PHILIPS Service

22GH923/00/16/17/19/22/29/32 STEREO-AMPLIFIER

MODIFICATIONS TO THE 22 GH 923/00 INTRODUCED DURING PRODUCTION

TRA 2552

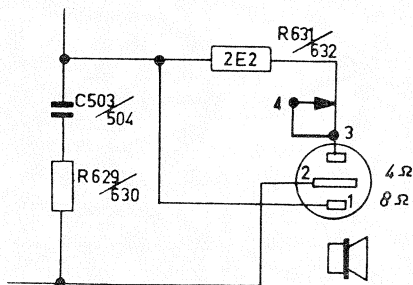
- PL05-e - For safety purposes two output transistors have been provided with rubber caps (code number 4822 462 70017).
- PL06-f - To prevent switching clicks of the hum filter switch, two 470 kΩ, 1/8 W resistors have been added between contacts 4 and 6, and 3 and 5 of SK-Y. Moreover, contacts 1 and 3, and 2 and 4 are interconnected. See diagrams TRA 2552.
